Santa Fe, 07 de julio de 2017

Tengo el agrado de dirigirme a Ud., en respuesta a vuestra solicitud de expansión de los servicios de agua potable y desagües cloacales T-2017-35815 para el FONAVI Barrio Acería ubicado en Azcúenaga, Rosas, Arzeno y Rgto 12 de Infantería y para la Nueva Urbanización de 222 viviendas a ubicarse en zona de calle Acuenaga, Grandoli, Ayacucho y Edmundo Rosas de la ciudad de Santa Fe, a fin de informarle lo siguiente:

SANTA FE
AGUA POTABLE
REQUERIMIENTO DE EXPANSION
Barrio Aceria

Proyectista: Ricardo Malizia
Fecha: Julio 2017
Plano N°: SFAA1394

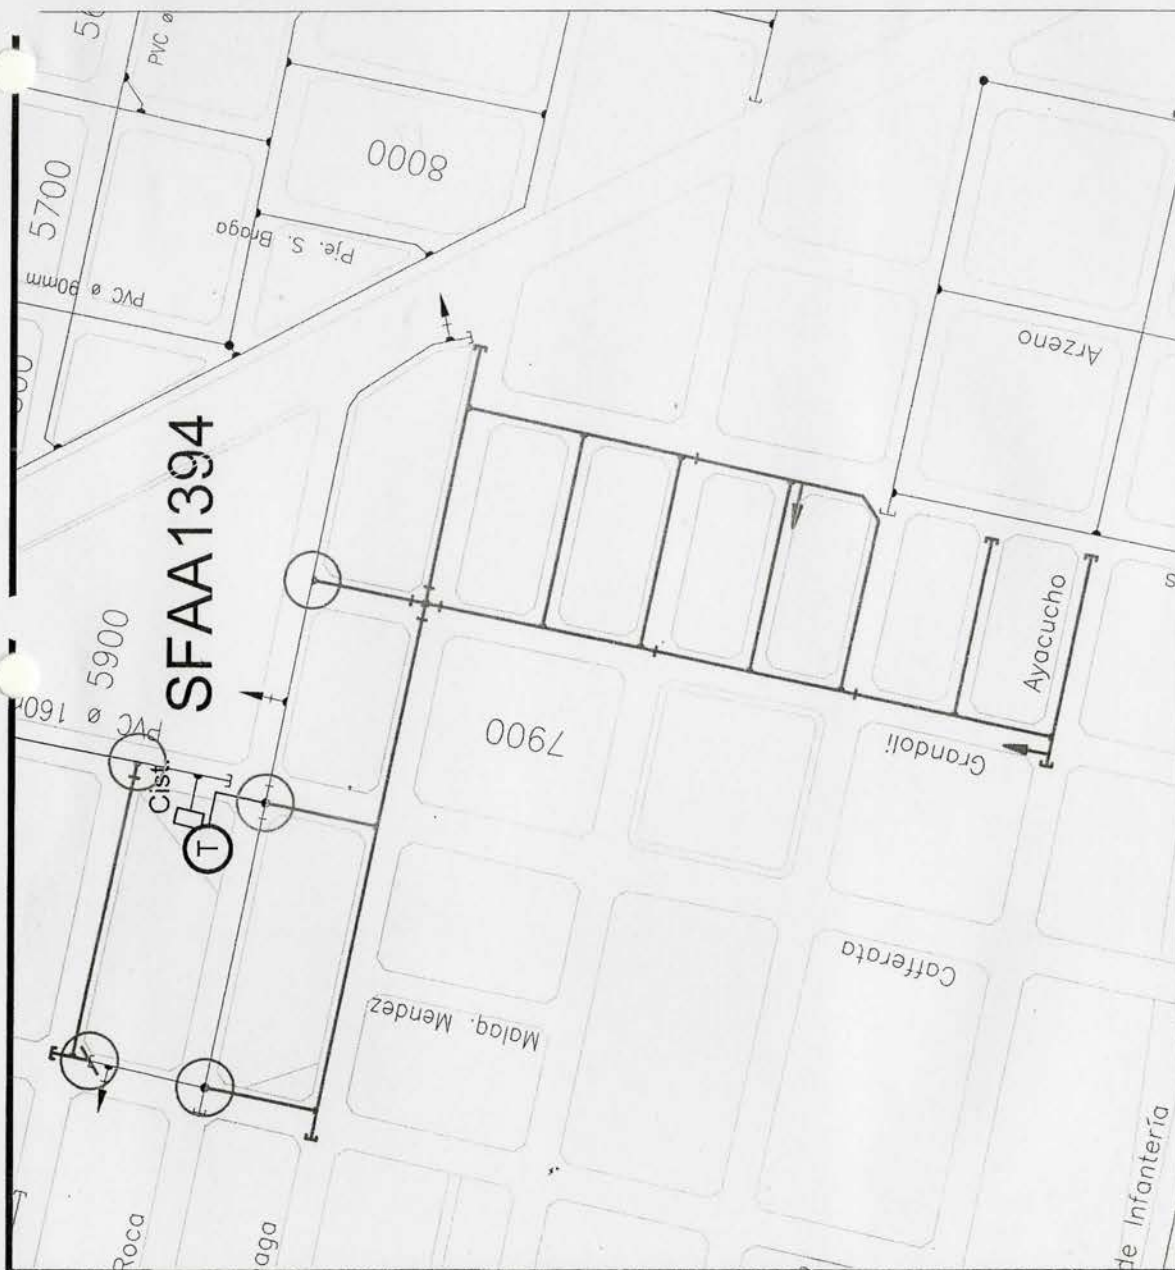
- a) El sector solicitado se encuentra , en parte dentro y en parte fuera del radio servido de agua potable.
- b) Para el sector que cuenta con servicio, consiste en realizar un red de cañerías PVC D° 75 mm C6, cisterna y tanque elevado para abastecer a los viejos edificios del Barrio Acería. Para las nuevas manzanas a incorporar, se considera necesaria realizar cañerías en PVC D° 75 mm C6, excepto las indicadas en otro diámetro, en un todo de acuerdo a las normas ASSA. Se adjunta croquis indicativo del sector a solicitado.
